REFERENCIA: Contrato de obra N° 3631 de 2025 que tiene por **OBJETO: ADECUACIÓN DE ÁREA PUBLICA DEL PARQUE DEL HACHA ENTRE CALLES 35A Y 36 Y ENTRE CARRERAS 31 Y 32 EN EL MUNICIPIO DE VILLAVICENCIO-META.**

Asunto: : Respuesta a su comunicación CIH-2025-006 del 17 de diciembre de 2025 que tiene por asunto "Observaciones de topografía

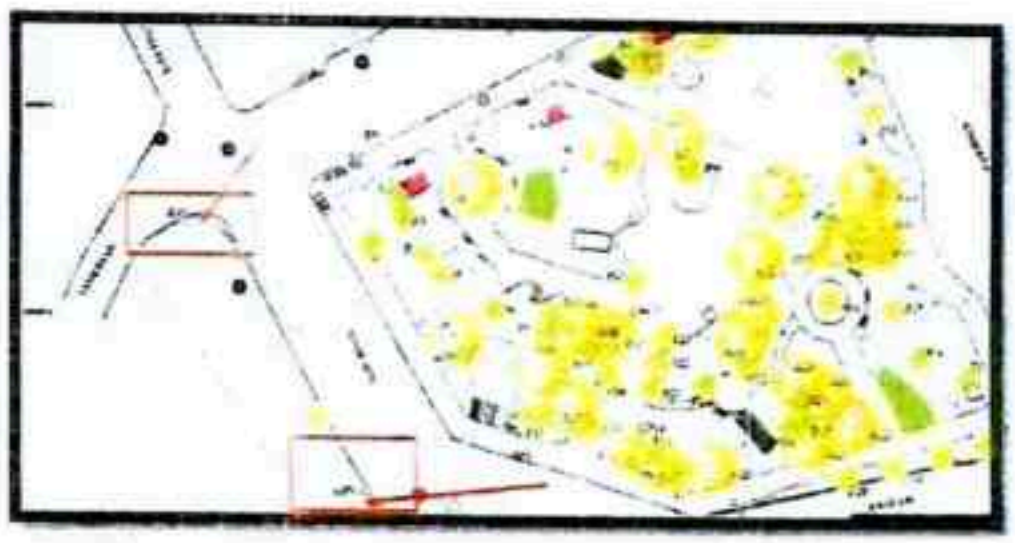
Observación: Los Deltas y GPS están ubicados en el área de impacto del proyecto, debido a esto hace que cuando se inicie a ejecutar la demolición o excavaciones estos amarres se van a perder. Se recomienda instalar dos puntos de control fuera del área de intervención.

Respuesta: Para conocimiento de la interventoria, en el levantamiento inicial entregado se referencian dos puntos deltas fijados dentro del espacio público en intervención y la vía denominados (D8 y D5) mismos que se fijaron estratégicamente con el din de facilitar las actividades de replanteo, considerando el cerramiento instalado.
